Verslag huishoudelijke elektrische installatie op laagspanning en zeer lage spanning

Referentie: 003-20260513-02	Datum controle: 13/05/2026
Keurder: 003

Eigenaar:	Onbekend	EAN-code:	541448820063462256
Adres installatie:	Kapellestraat 14 14, 9473 - Welle	Nummer teller(s):	1LGZ0574307891
		Distributienetbeheerder installatie:	Fluvius
Datum uitvoering installatie:	<input checked="" type="checkbox"/> Vóór 01/10/1981 <input type="checkbox"/> Tussen 01/10/1981 en 01/06/2020 <input type="checkbox"/> Vanaf 01/06/2020		
Type:	<input checked="" type="checkbox"/> Woonenheid <input type="checkbox"/> Niet-huishoudelijk <input type="checkbox"/> PV <input type="checkbox"/> Batterij <input type="checkbox"/> Laadpaal

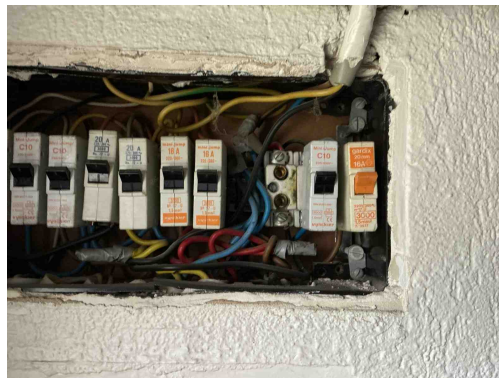
B06 - Het elektrisch verdeelbord heeft niet de minimale beschermingsgraad IPXX-B in een gewone ruimte (Boek 1: 4.2.2.3).

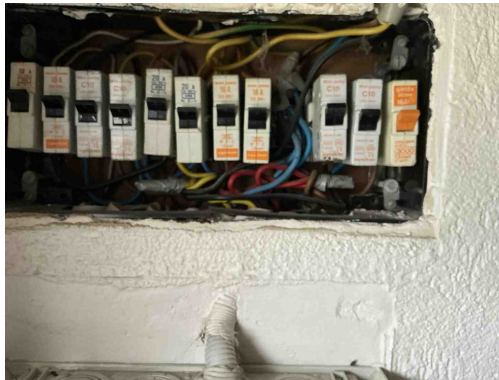
B30 - De houder van de beveiliging in een huishoudelijke ruimte is niet voorzien van aangepaste kalibreerelementen (Boek1: 5.3.5.5).

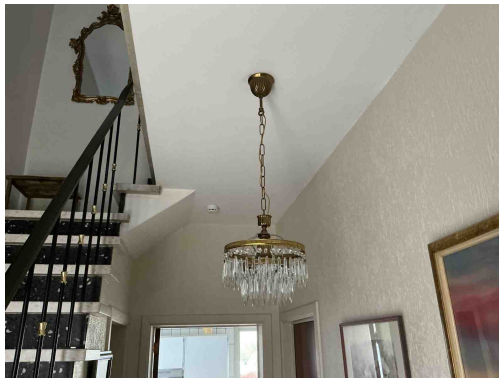
T21 - Het elektrisch materieel is niet geplaatst volgens de voorschriften van de fabrikant/ regels van goed vakmanschap . (Boek 1: 1.4.1.3)

Opmerking: Verbindingen met tape

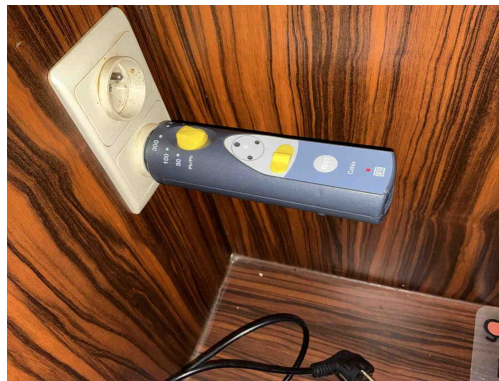
A20 - Er bevindt zich een contactdoos zonder beschermingsgeleider in de elektrische installatie. Deze is niet geplaatst achter een differentieelstroombeschermingsinrichting met grote (max. 30mA) of zeer grote (max. 10mA) gevoeligheid.

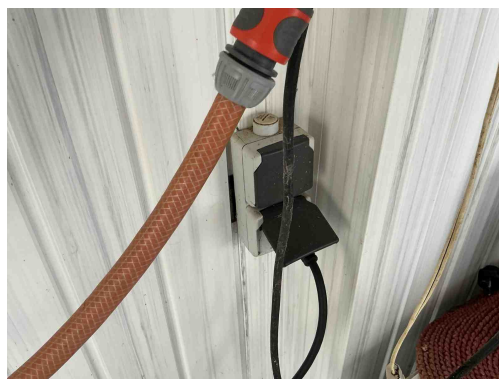
T12 - De contactdozen bezitten geen aangesloten aardingscontact (Boek 1: 4.2.2.3/5.3.5.2).

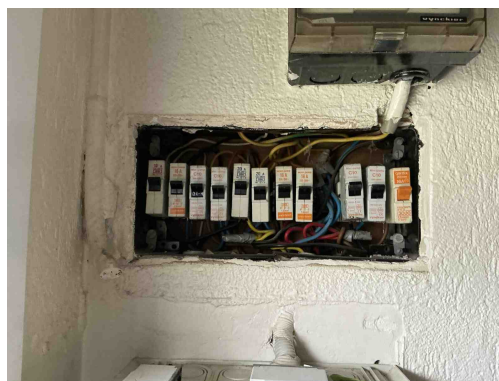
T10 - Bepaalde contactdozen en/of schakelaars zijn niet degelijk bevestigd (Boek 1: 1.4.1.3).

T11 - De contactdozen waarvan de toegekende stroomsterkte maximaal 16A en de toegekende spanning maximaal 250V bedraagt en niet bedoeld zijn voor de voeding van een of meerdere verbruikstoestellen voor een specifiek doel en niet geplaatst zijn in of op schakel- en verdeelborden, beschikken niet of IPXX-D (incl. gemeenschappelijke delen residentieel geheel) (Boek 1: 4.2.2.3/5.3.5.2).
